工程指示 / 要求簡箋 ENGINEER INSTRUCTIONS (E.I.)

工程指示編號:	EI- 4634/n	修改版本:	-
	HK- 0775/n		
工程編號:	J 857	工程名稱:	NKIL6552
收件人:	生統	發件人:	Nero HO
工程項目:	幕牆單元件 - TH窗100安全扣改孔	日期:	13/05/2022

关于 TH 窗 100 安全扣开启过大（125MM）需修改事宜
因为 100 安全扣现安装成品出来后，开启限位尺寸理应该
为 100MM，现开启后尺寸为 125，所以需要在调节，请
厂按要求修改孔位。

美特铝质有限公司 MIDI Aluminium Fabricator Ltd.					工程號	J857	類別		物料號	M1		
					地盘	啟德G552	制圖	李传鹏	2022-02-11	圖號	X86072-003	
修改	A	B	C	採用工廠	✓ 地盘	图纸名称	铝料加工图	復核	練松文	2022-02-13	數量	-
日期	03.18	04.06	04.12	材料颜色	AL2:ECK3X10063S-XF1	材料	X86072	批准	林仁安	2022-02-15	單件重量	- (KG)

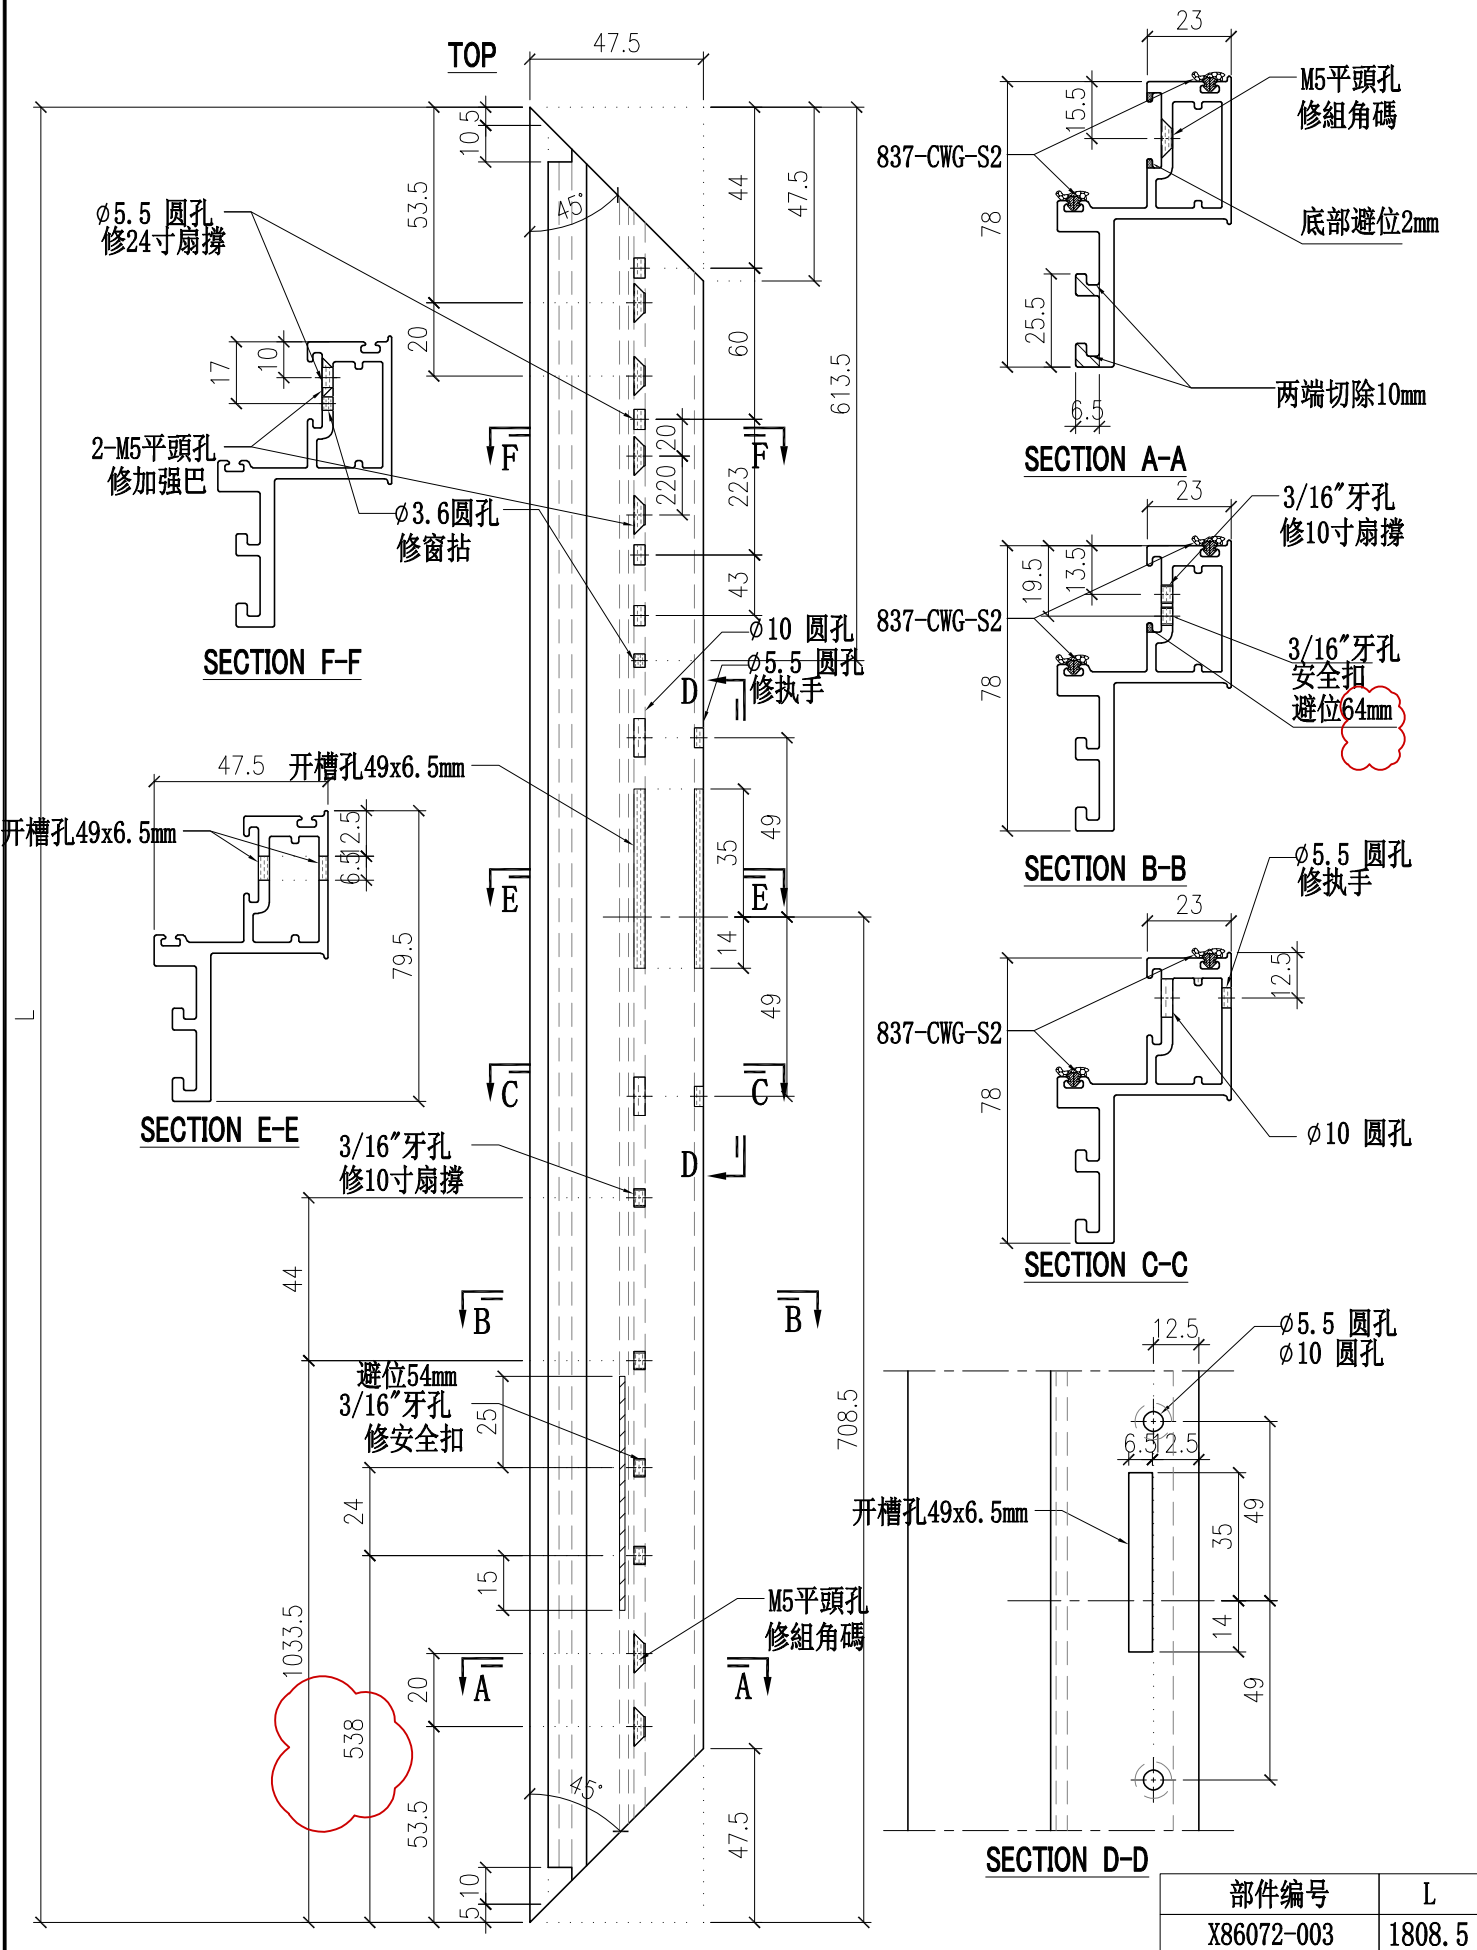
2: 第一批 TH 生窗玉料（见附图），只改窗玉高度为 1808.5
料玉料加孔.避位.

工程號	J857	類別		物料號	-									
地盘	啟德6552	制圖	陈梓豪	20220211	圖號	X86050-P05								
修改	A	B	C	採用工廠	✓	地盘	-	图纸名称	铝料加工图	復核	練松文	20220213	數量	-
日期	03.16	03.26	04.12	材料颜色	AL2-ECK3X10063S-XF1	材料	X86050	批准	林仁安	20220215	單件重量	-	(KG)

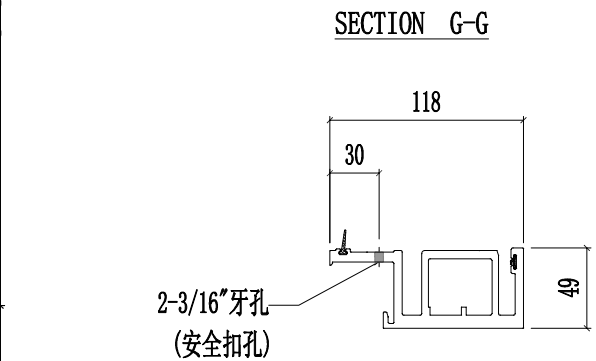
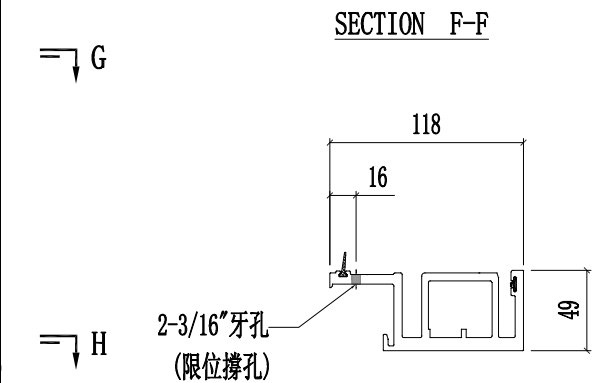
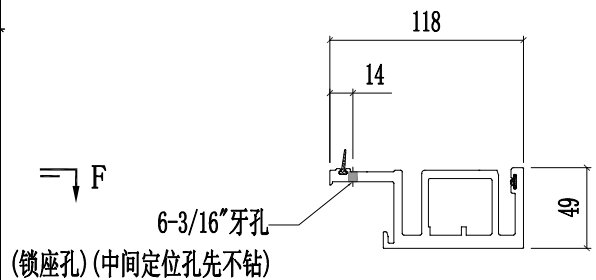
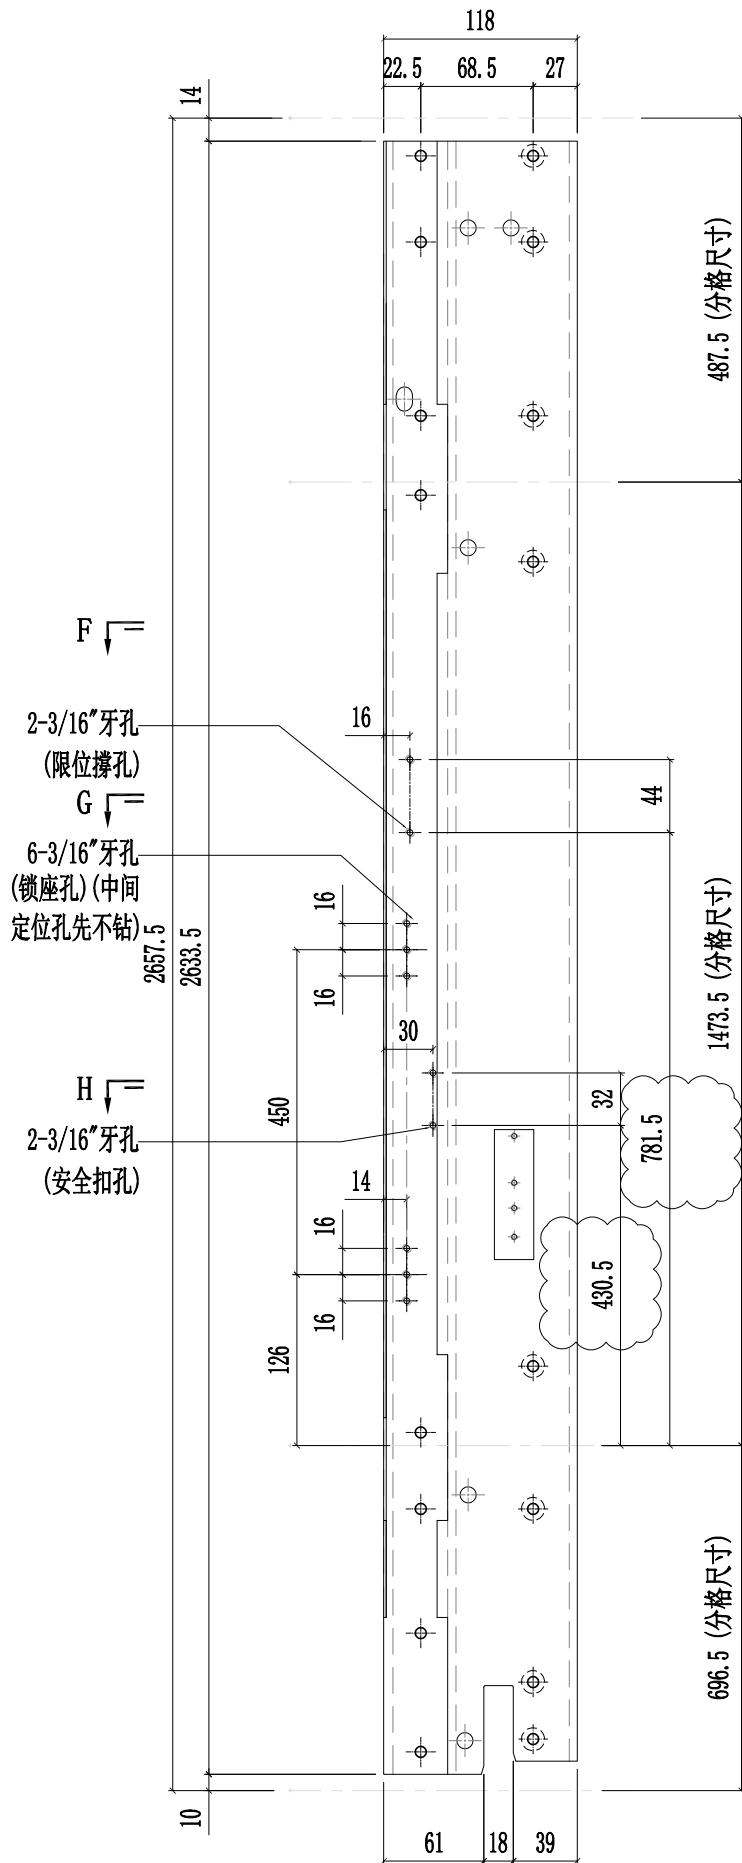
3;附图 X86048-P01~P11 X86050-P01~P10

X86055-P01~P50 X86057-P01~P08 X86058-P01~P05 这
些图号顶部两小孔扩大孔

工程號	J857	類別		物料號	-									
地盘	啟德6552	制圖	陈梓豪	20220211	圖號	X86055-P01								
修改	A	B	C	採用工廠	✓	地盘	-	图纸名称	铝料加工图	復核	練松文	20220213	數量	-
日期	03.16	03.26	04.26	材料颜色	AL2:EC3X10063S-XF1	材料	X86055	批准	林仁安	20220215	單件重量	-	(KG)

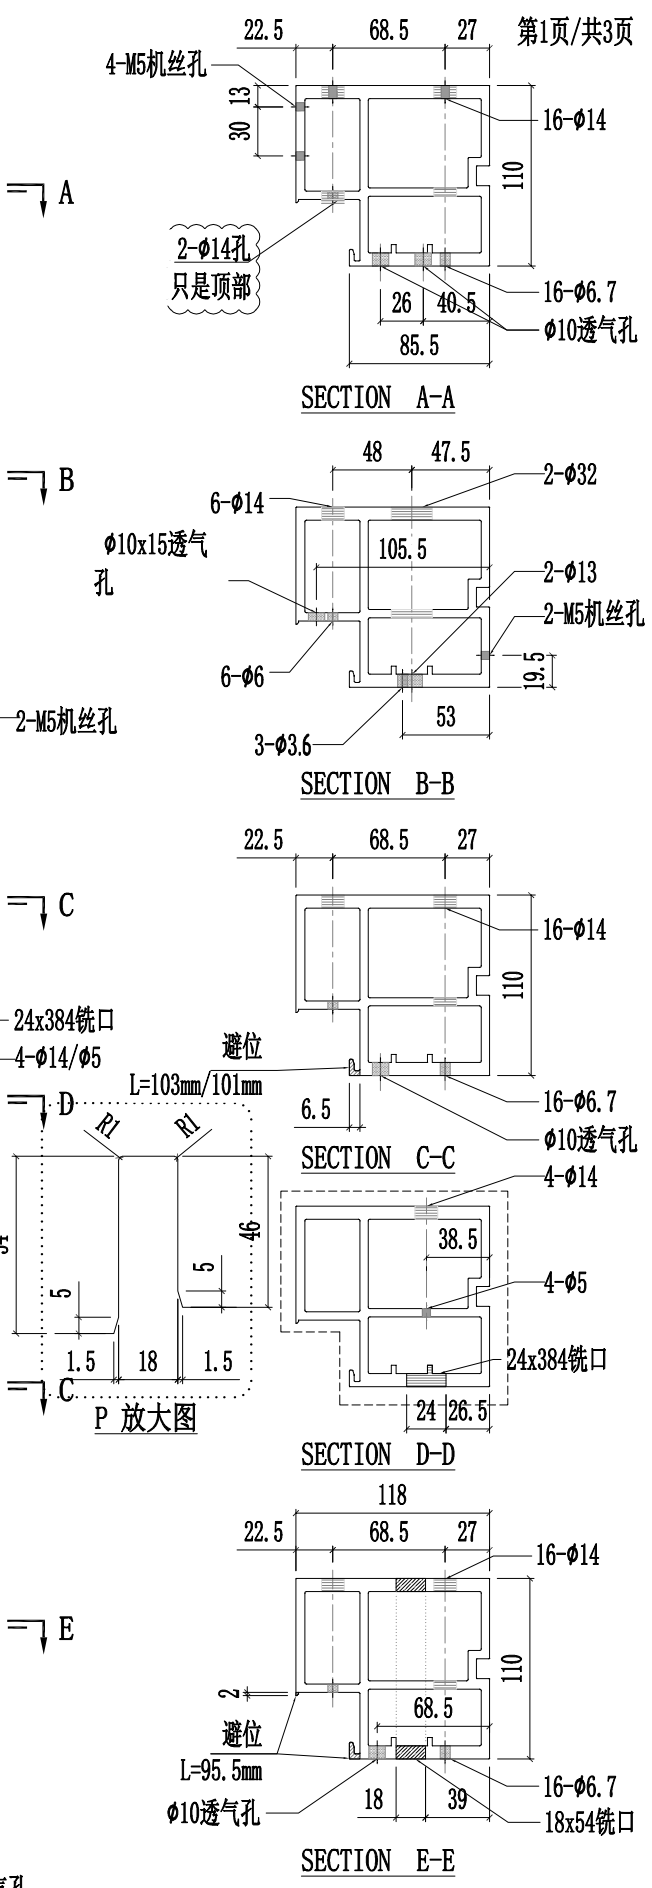
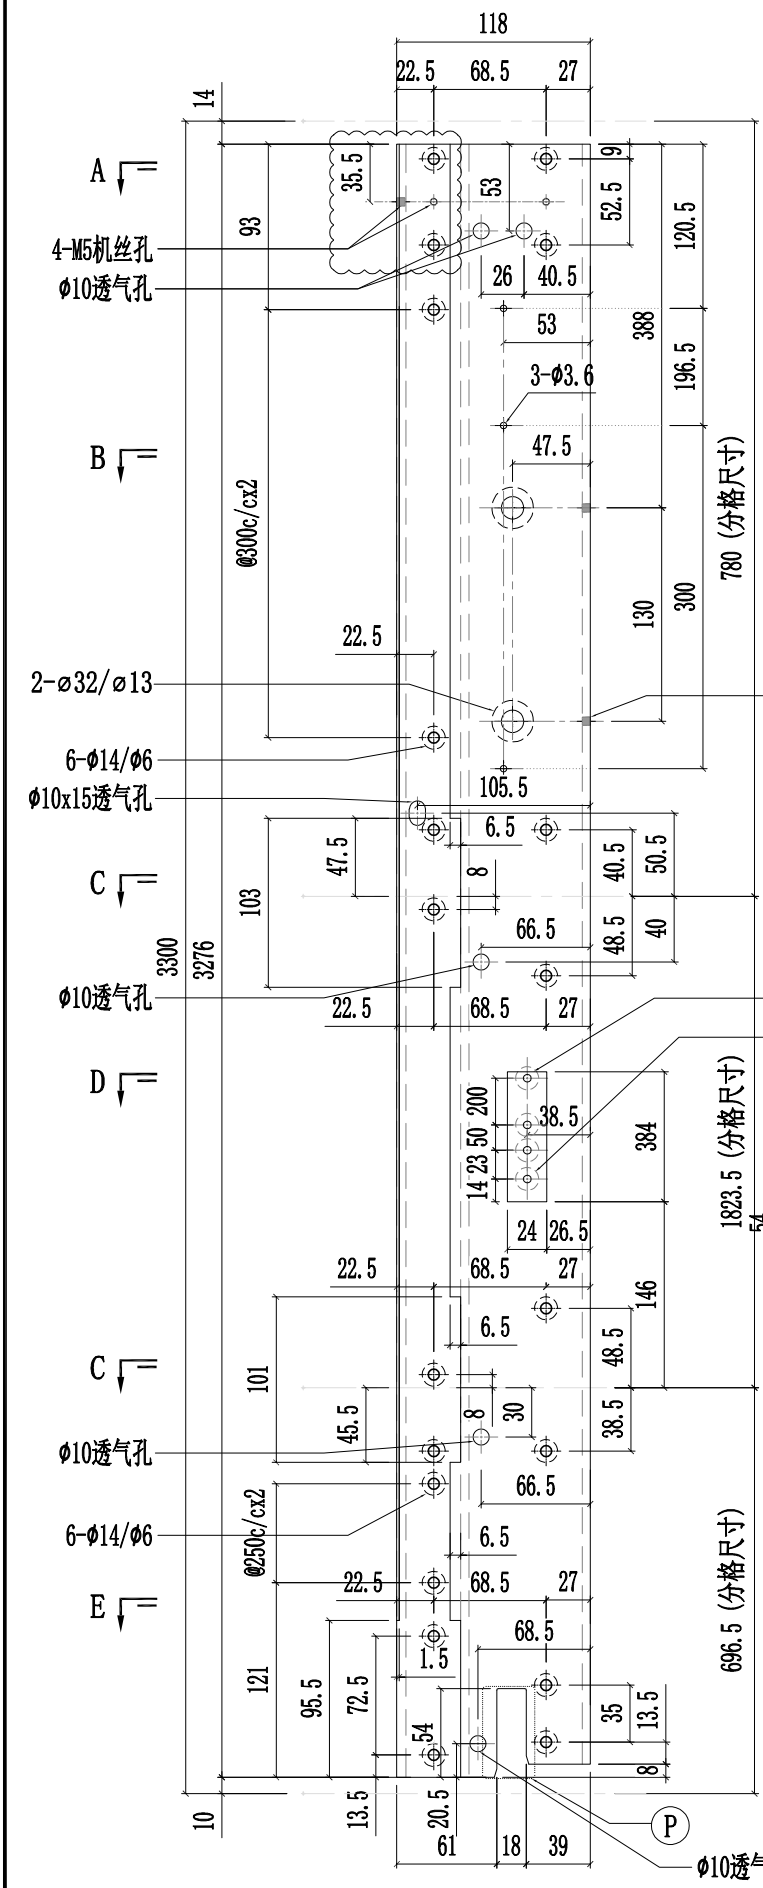
1: 第一批 TH 生窗企料（见附图更改孔位,附图料型只是
举例）。只修改单元件分仓高度为 1823.5 尺寸/1473.5。原
孔位打 3/16 平头，收螺丝。

工程號	J857	類別		物料號	-			
地盘	啟德6552	制圖	陈梓豪	20220211	圖號	X86086-P18		
修改	A	B		復核	練松文	20220213	數量	-
日期	03.16	04.26		批准	林仁安	20220215	單件重量	- (KG)
採用	工廠	✓	地盤	-	图纸名称	铝料加工图	材料	X86086
材料颜色	AL2:ECX3X10063S-XF1

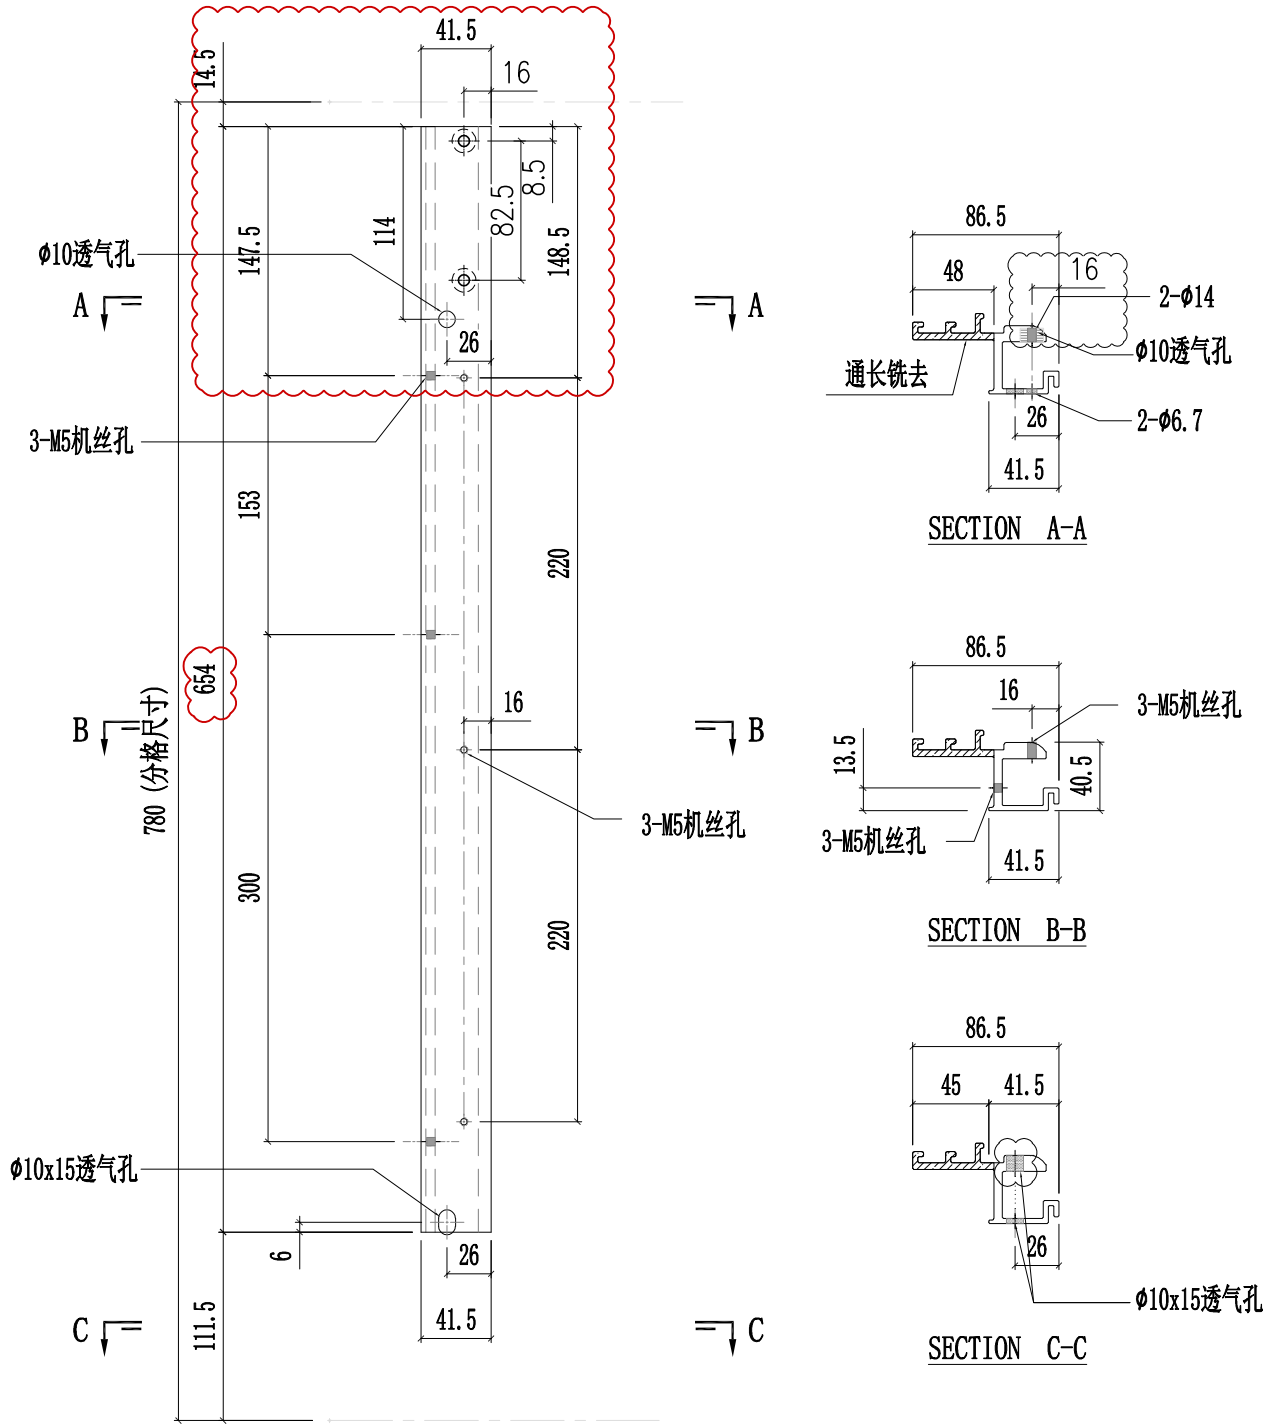
4:附图 X86086-P18~P21 顶部加两个孔

美特铝质有限公司 MIDI Aluminium Fabricator Ltd.			工程號 J857 地盘 J857啟德6552	類別 制圖 李传鹏 復核 練松文 批准 林仁安	物料號 M1 圖號 X86070-001-095 數量 - 單件重量 - (KG)
修改 A B C 日期 03.18 04.06 04.26	採用工廠 ✓ 材料颜色 AL2:8X3X1063S-TF1 (深灰色)	图纸名称 铝料加工图 材料 X86070

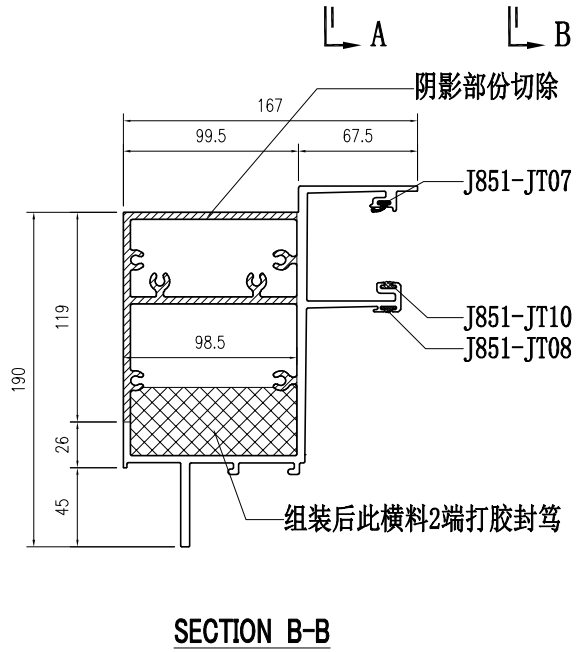
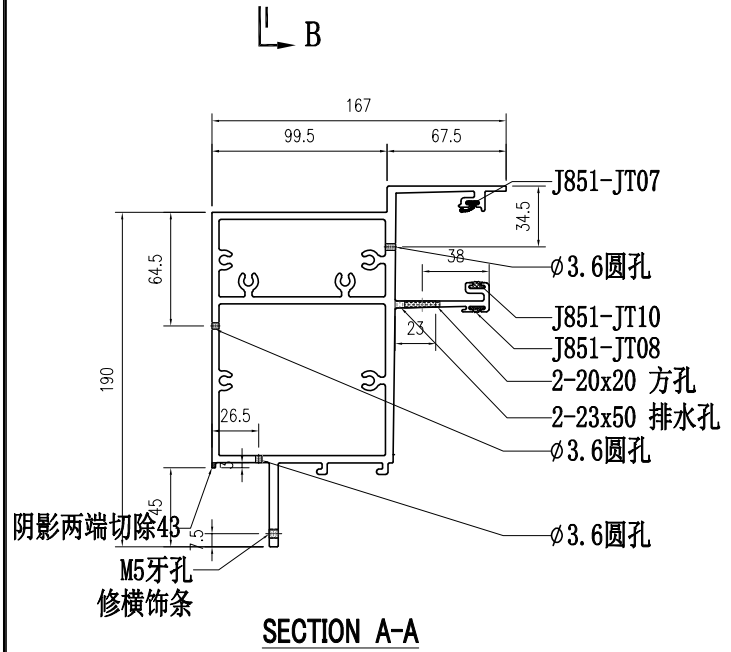
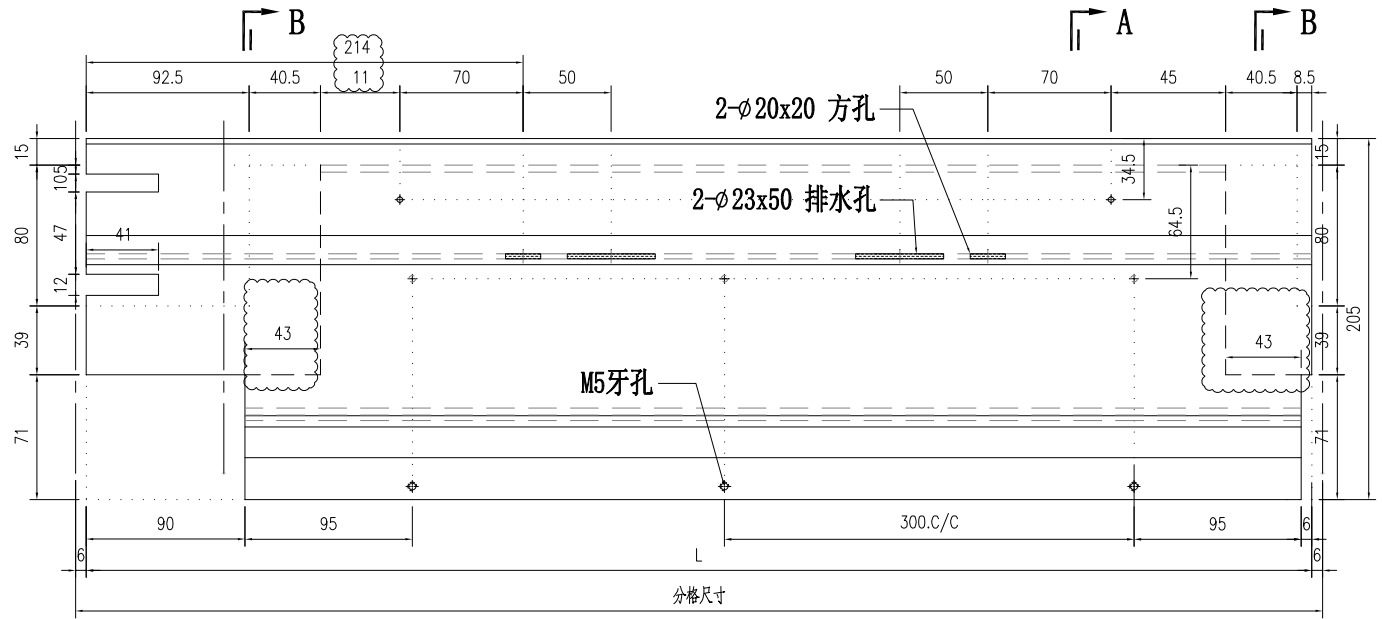
5:附图 X6070-001-095 两端需要避位(在 04.26 已出改图)
